ACTA No. 07

Brindar asistencia técnica al Municipio de Calima – El Darién para la socialización de los avances en los ajustes a las observaciones de los componentes de geotecnia y estructural y socialización de las observaciones del componente hidráulico del proyecto No. 1-2023-16 CONSTRUCCIÓN DEL SISTEMA DE ACUEDUCTO INTERVEREDAL PARA LAS VEREDAS LA GAVIOTA, EL MIRADOR, LA ITALIA, EL DIAMANTE, DEL MUNICIPIO DE CALIMA EL DARIEN.

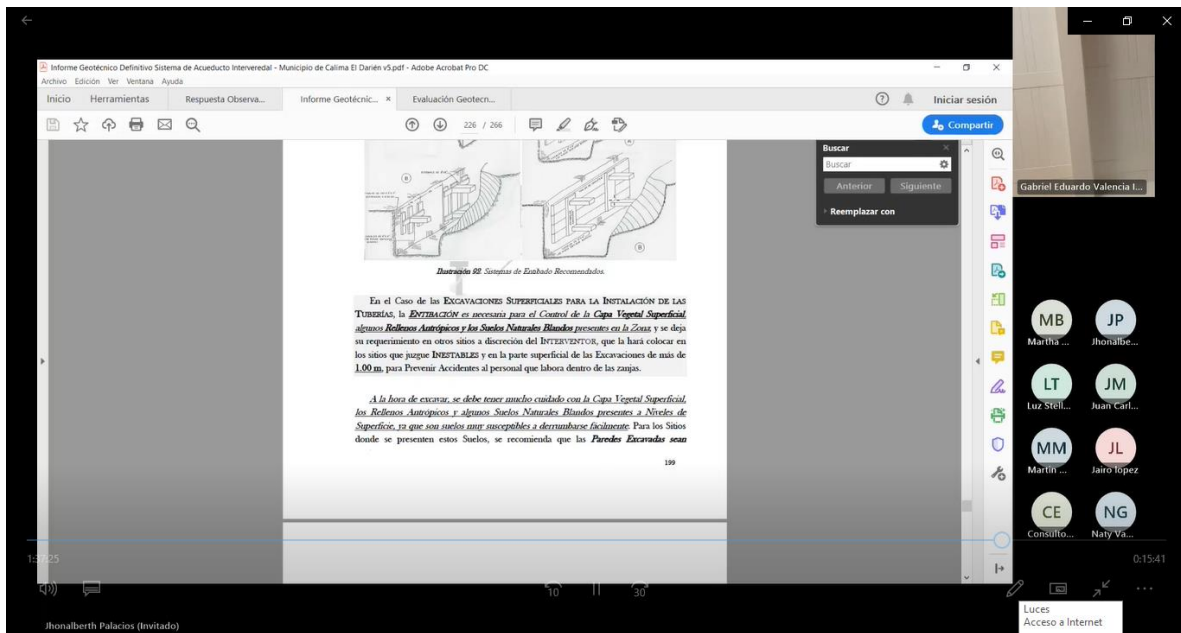
La Ing. Naty Rivero enfatizó en la reutilización del material de sitio, especificando el porcentaje, dado que en el informe no se encuentra esta información y deberá ser coherente con el presupuesto. Finalmente agregó que, dentro de la carpeta no se encuentra el informe de amenazas y riesgos del Ing. Samuel Almeida, documento aparte que se ha solicitado desde el inicio de la revisión del proyecto.

Concluyó entonces que se debe ajustar:

- Eliminar el concreto ciclópeo de las estructuras.
- Incluir el informe de geología
- Presentar los planos firmados
- Aclaró que los rellenos de roca muerta solo aplican para las zonas de los cruces, por lo cual debe quedar claro en los informes
- Ajustar el presupuesto con las nuevas consideraciones del relleno
- Aclarar sobre el impacto en el presupuesto con los materiales del gavión
- Incluir en el informe las condiciones de reutilización de la arena
- Que los entibados no se necesitan para las estructuras que tengan menos de 1,5 m.
